## Service News (Новости сервиса)

Alfa Giulia

**РЫЧАГ ОТКРЫТИЯ КАПОТА**  
Невозвращение в исходное положение – Сервисное решение

70
011.16

Рис. 2

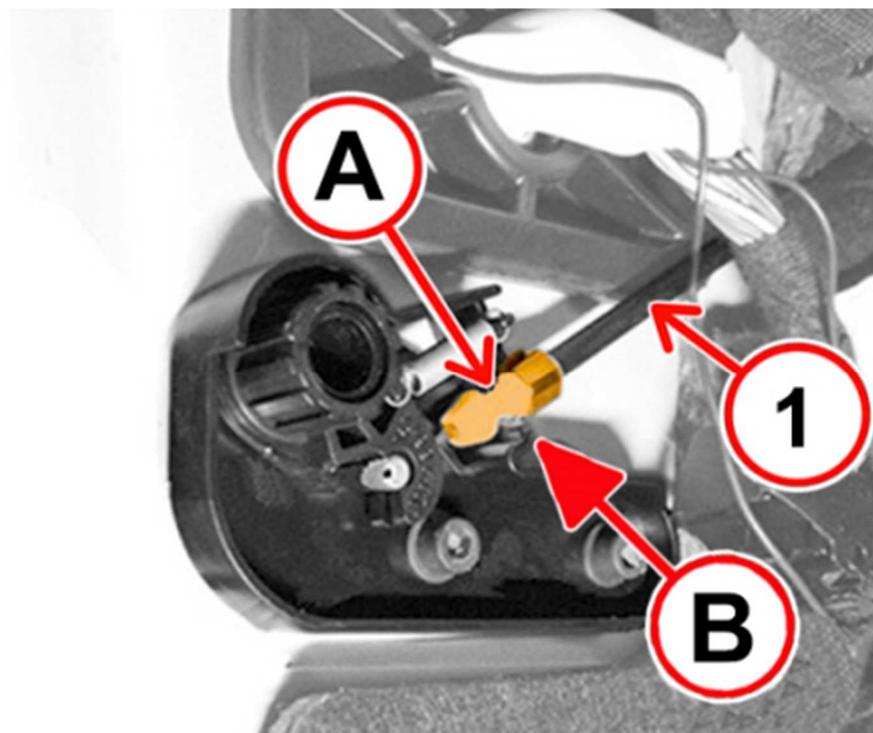
Трос управления открытием капота закреплен в неправильном положении внутри рычага.

- Снимите защитную накладку (см. Op. 7040L40).
- Снимите рычаг управления открытием капота (см. Op. 7025A24).
- Снимите соединитель защитной накладки (см. Op. 7040L42).
- Освободите трос (1 – Рис. 2), затем введите его так, чтобы канавка (А) была напротив метки (В).

Установите трос открытия капота в правильном положении и закрепите его внутри рычага в соответствии с операционным циклом, приведенном ниже.

Рис. 3

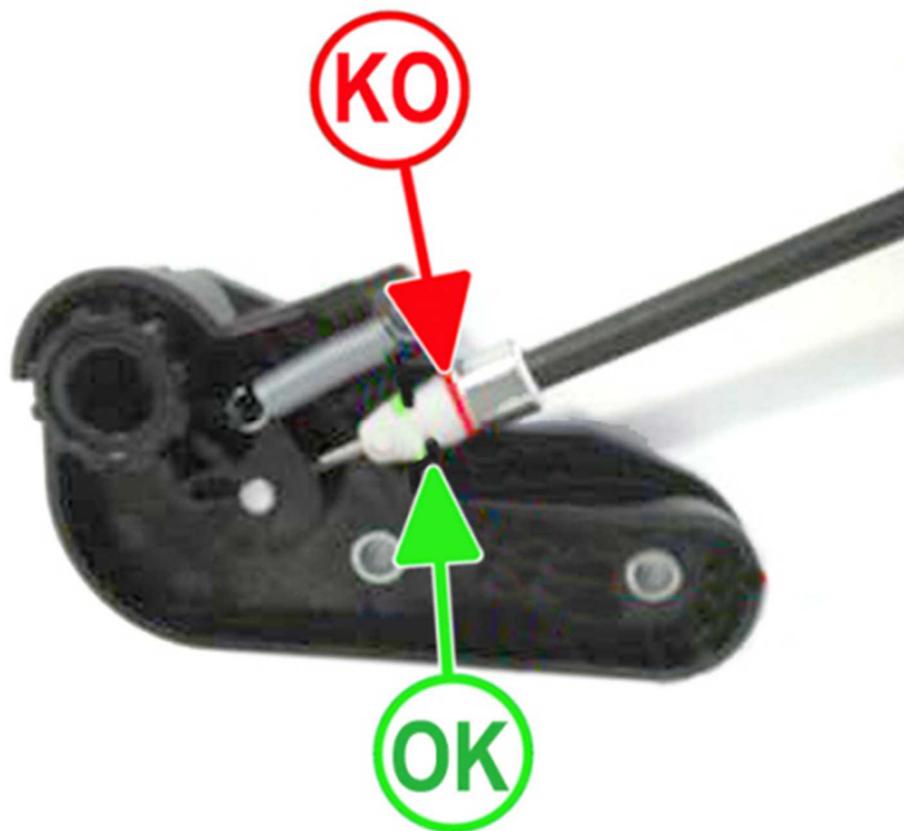
Проверьте, чтобы трос был закреплен в первой канавке, а не во второй, как показано на Рис. 3.

- Установите назад снятые компоненты, затем проверьте, что узел управления открытием капота работает правильно и что рычаг возвращается в исходное положение.
